**Modulo per la presentazione delle osservazioni per i piani/programmi/progetti sottoposti a procedimenti di valutazione ambientale di competenza statale**

**ID: Codice procedura .....13034**

**“Progetto di un nuovo parco eolico, denominato "Energia Sorano", costituito da n.8 aerogeneratori, ciascuno di potenza nominale pari a 6,2 MW, per una potenza complessiva di 43,4 MW da realizzarsi nel comune di Sorano (GR) e relative opere di connessione”**

***Nell'immagine tratta dal PIT Toscana in alto a destra la "città del Tufo" ( Pitigliano-Sorano-Sovana).***

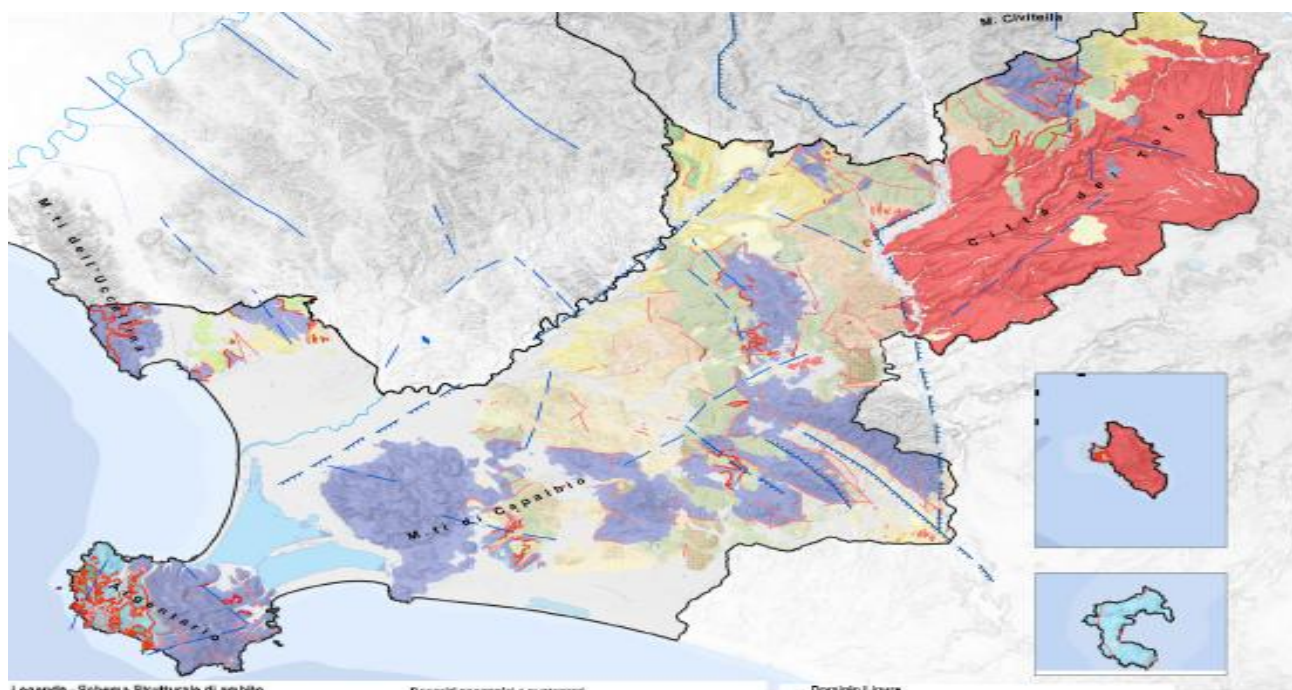
La città del Tufo dove verrebbe ad insediarsi l'impianto eolico industriale "Energia Sorano" è uno dei paesaggi, dei contesti storici, archeologici e delle tradizioni agroalimentari più rilevanti all'interno dell'ambito in cui è inserito.

Un impianto eolico industriale come il "Energia Sorano" sarebbe completamente avulso dal contesto oltre a essere assolutamente fuori scala rispetto ad ogni elemento naturale e antropico.

**Immagine 1. Cumulo di una parte di impianti eolici, fotovoltaici e geotermici industriali in progettazione ed esistenti intorno all'eolico industriale "Energia Sorano".**

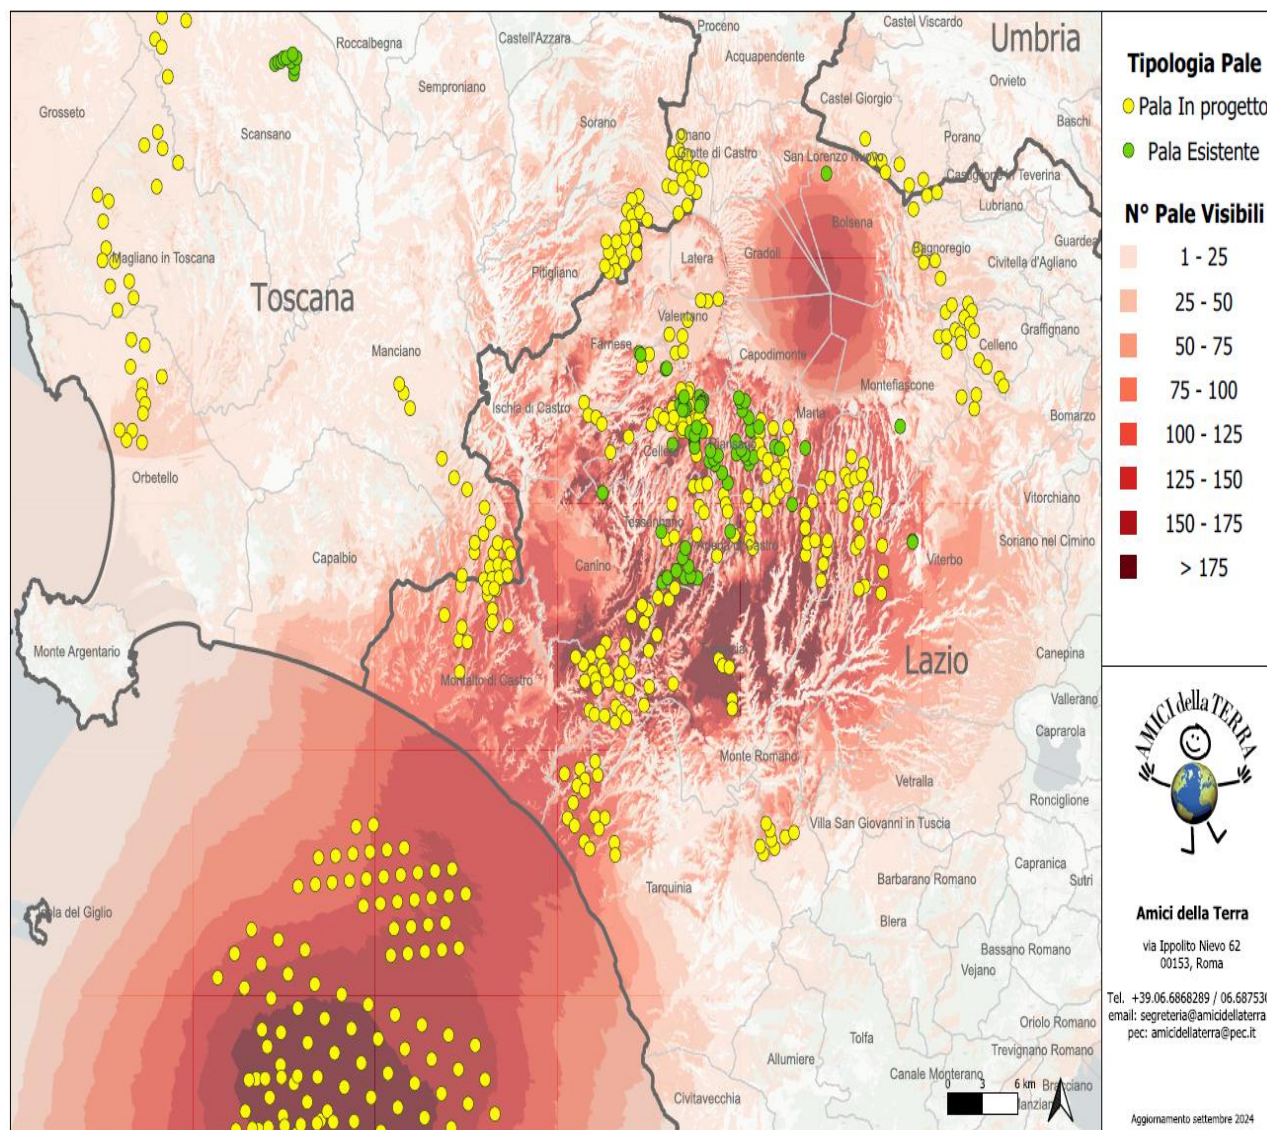
Come si è accennato per l'inserimento corretto dell'impianto eolico all'interno del territorio e del paesaggio "le analisi visive debbono inoltre tener in opportuna considerazione **gli effetti cumulativi derivanti dalla compresenza di più impianti**". Riguardo al cumulo degli impianti FER, le mappe prodotte dalla proponente riguardano, come già evidenziato, soltanto una parte molto piccola degli impianti FER dell'area intermedia e vasta e in particolare di quelli eolici che contribuiscono a creare un notevole cumulo e la saturazione del territorio tosco laziale. Riguardo al cumulo dei soli impianti eolici si riportano le mappe sul cumulo degli impianti eolici tra Toscana e Lazio e quella della loro intervisibilità elaborate dall'Associazione nazionale "Amici della Terra". L'impianto eolico Energia Sorano non compare nelle mappe che sono in corso di aggiornamento. Ma sono ben visibili sia il cumulo degli impianti eolici nella prima mappa e la loro intervisibilità nel territorio nella seconda. Tenendo conto dell'altitudine dell'impianto eolico Energia Sorano è facile immaginare quale sarà l'impatto paesaggistico di aerogeneratori alti 200 e larghi 162 metri.

In questa elaborazione sono visibili **621** pale, di cui **540** in progetto e **79** esistenti. Del totale, **7** ricadono in Umbria, **92** in Toscana e **522** nel Lazio.

Le **540** pale in progetto sono suddivise in **42** progetti, **1** in Umbria, **8** in Toscana e **33** nel Lazio.

Delle **218** pale off-shore previste al largo di Tarquinia, solamente **92** sono visibili in questa elaborazione. Le restanti sono poco più a Sud.

Se agli impianti eolici rappresentati qui sopra che non comprendono sia l'impianto eolico Pitigliano di 20 pale e le altre 14 pale del progetto eolico Pian di Morrano - La Rotta e neanche gli 8 aerogeneratori di "Energia Sorano" ad essi si aggiungono le migliaia di ettari (7000 fin'ora) di territorio occupato dagli impianti fotovoltaici e agrivoltaici e dalle altre tipologie di impianti, appare chiaro il numero spropositato degli impianti FER nella bassa toscana e nella Toscana.

**Nell'immagine sono visibili i Siti Natura 2000 Toscana sud - Lazio nord, in rosso la zona di localizzazione dell'impianto. Immagine tratta dal Geoportale nazionale, MASE.**

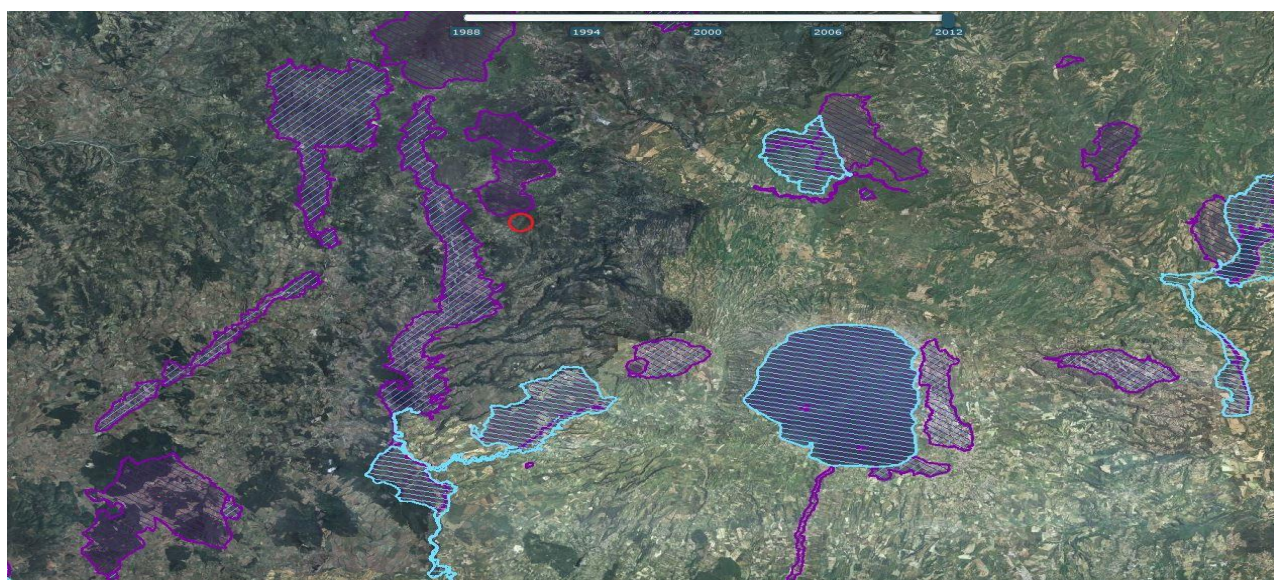
Dall'analisi delle schede tecniche dell'impianto si desume che le dimensioni delle installazioni sono particolarmente imponenti: otto aerogeneratori di grande taglia (diametro del rotore di 162 metri; altezza al mozzo di 125 metri; altezza massima della pala pari a 206 metri!) e, di conseguenza *particolarmente interferenti ed impattanti rispetto all'ambiente in cui dovrebbero inserirsi*. Va sottolineato inoltre che l'impianto Eolico industriale proposto, pur inserito in un'area formalmente libera da vincoli naturalistici è localizzato in una posizione molto vicina e per molti aspetti critica rispetto a zone sottoposte a tutela ai sensi della normativa della Rete ecologica Natura 2000 toscana:

**ZSC IT51A0020 Monte Penna, Bosco della Fonte e Monte Civitella:** distanza da aerogeneratore più vicino: 200 metri; distanza da altre opere: 100 metri

**ZSC/ZPS IT51A0019 Alto corso del Fiume Fiora:** distanza da aerogeneratore più vicino 2.6 Km; distanza da altre opere: 2.8 Km.

**ZSC IT5190013 Foreste del Siele e del Pigelleto di Piancastagnaio:** distanza da aerogeneratore più vicino 4.8 Km; distanza da

Si riscontrano infatti distanze veramente ridotte, in alcuni casi di qualche centinaio di metri dalle zone di protezione, per cui appare veramente impropria e tendenziosa l'affermazione che si ritrova costantemente nello studio secondo cui *non esisterebbero interferenze dirette*

**Il cerchio blu nell'immagine indica la zona in cui ricadrebbe l'impianto eolico industriale "Energia Sorano".**

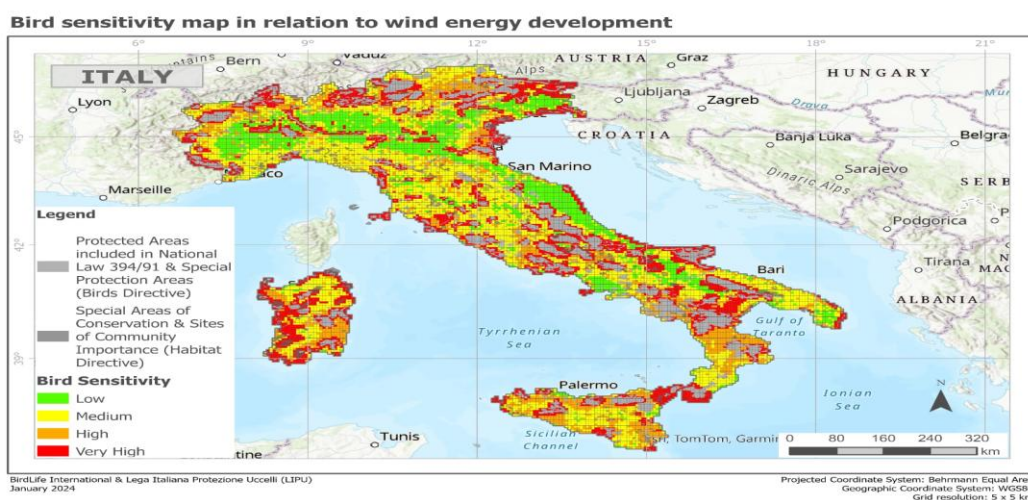
La mappa elaborata dalla LIPU di cui si riproduce anche un particolare è a ulteriore autorevole riprova che l'assenza di interferenze con i siti della Rete Natura 2000 sostenuta dalla proponente è profondamente errata. Infatti dal particolare della mappa, riportato qui sotto, se confrontato con i colori della legenda della mappa completa si evince facilmente che la zona in cui si verrebbe ad insediare l'impianto industriale è a media (giallo), alta (arancione) e veramente alta sensibilità (rosso) per l'avifauna.

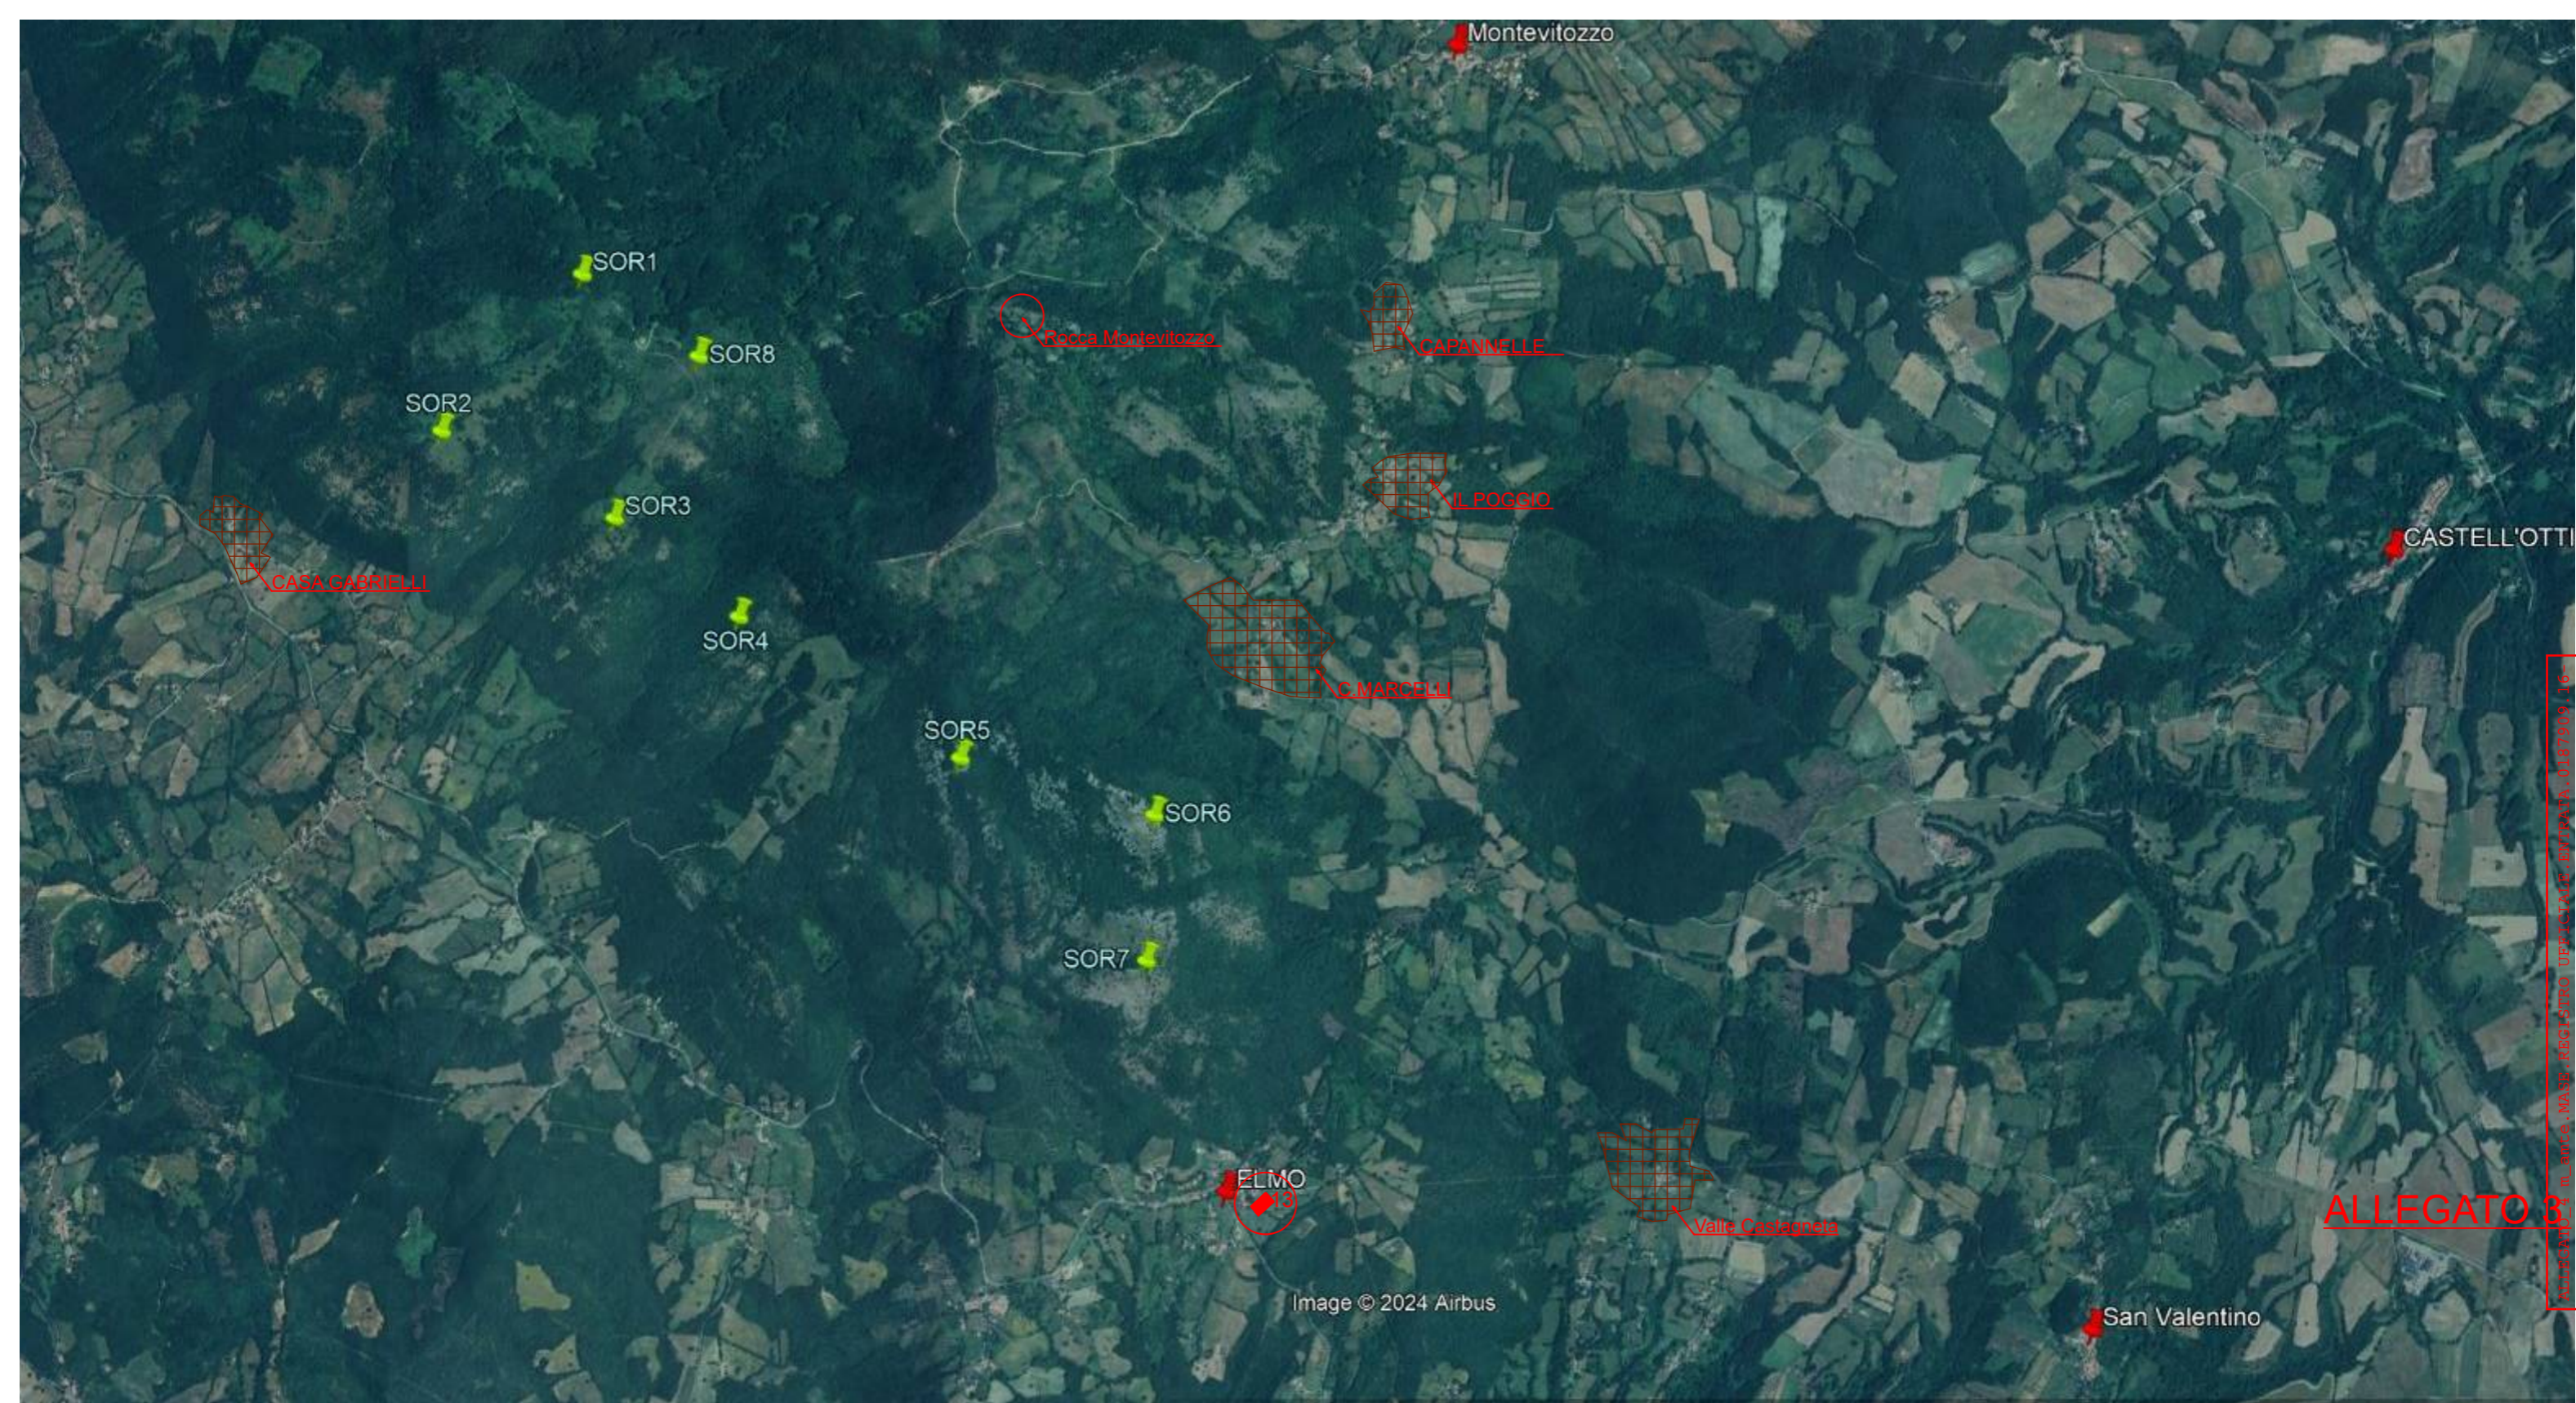
Il progetto insiste su un'area vincolata dal 1923 per protezione idrogeologica, con rischi legati a interventi sul terreno come disboscamenti e scavi.

Gran parte delle opere in progetto cade in area riconosciuta a protezione idrogeologica sin dall'R.D. 3267 del 1923, confermata come area boscata nel 2016 e con DCR 93/2018 con conseguente vincolo idrogeologico. Il Vincolo idrogeologico sottopone a tutela le aree territoriali che per effetto di interventi quali, ad esempio, disboscamenti o movimenti di terreno, scavi per plinti, allargamenti dei tratturi possono, con danno pubblico subire denudazioni, perdere la stabilità o turbare il regime delle acque).

Si vuole inoltre evidenziare che l'area è ricca di doline puntuali e areali (dati cartografia Geoscopia) che potenzialmente possono costituire un rischio per la sicurezza del cantiere e della struttura quando fosse operativa.
